## Keuringsverslag van een elektrische laagspanning- en zeer lage spanningsinstallatie

### NIET CONFORM

Straatnaam Laurens De Metsstraat  
Huisnummer 33  
Busnummer  
Postcode 9620  
Gemeente ZOTTEGEM  
Land België

Controlebezoek van een huishoudelijke installatie volgens (KB 08/09/2019) - AREI Boek 1- 6.5. en 4.2.4.3.

EENDRAADSSHEMA

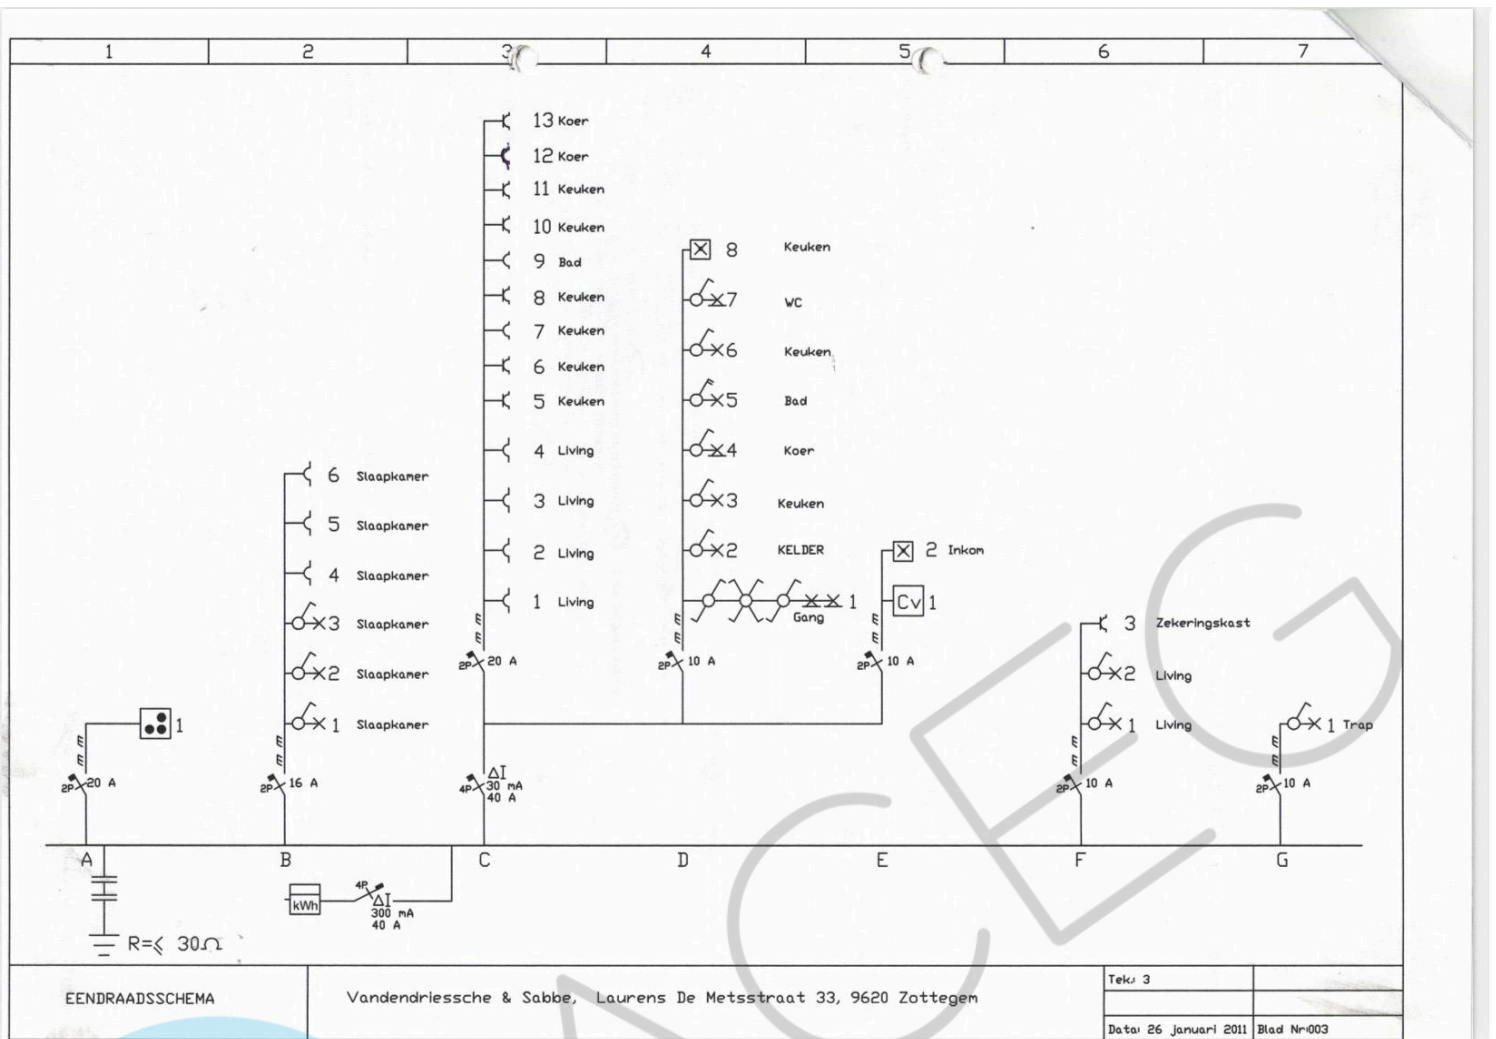
11.02 Eéndraadschema van de installatie komt niet overeen met de werkelijkheid. (Boek 1 Afdeling 2.12 - 2.13 en 3.1.2 )

Schemas niet compleet, geen kabeldiktes, extra bord niet op de plannen,...
